序説

お客様が受け取ったATxmega64A1U/128A1Uデバイスはこの文書で記述される異常を除き、現在のデバイスのデータシート(www.microchip.com/DS40002058)に対して機能的に一致します。この文書で記述される障害はATxmega64A1U/128A1Uデバイスの将来の改訂で処置されるかもしれません。

3. データシート説明

100球薄型細密球格子配列外圍器(B2B) – 9 × 9 × 1.2mm本体 [TFBGA] (Atmel伝承全般外圍器符号CPR)

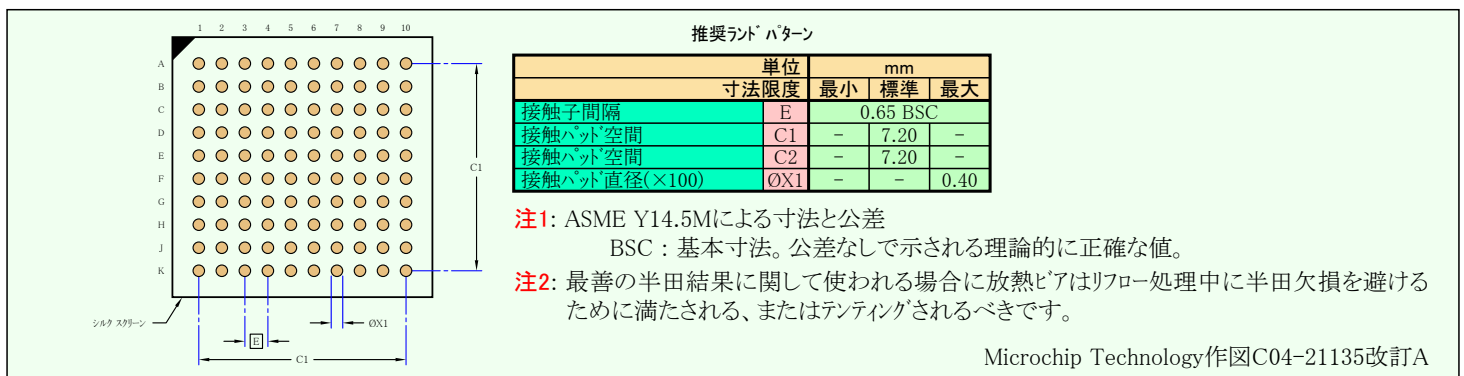
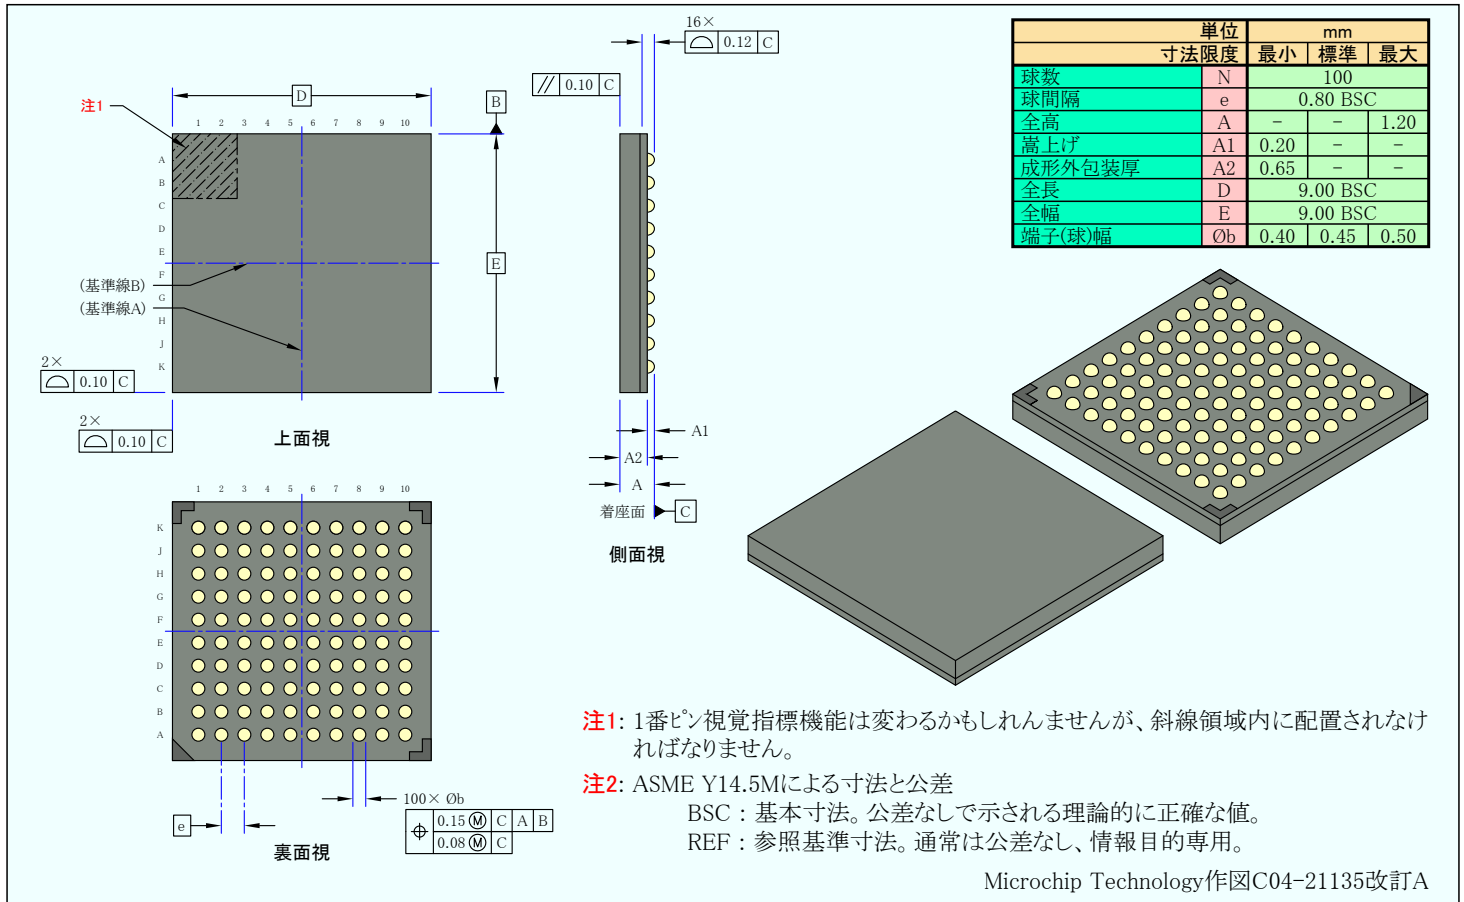
3.3.1. 100C1

正しい外圍器外形図を提供することで100C1部分に対する明確化が行われました。
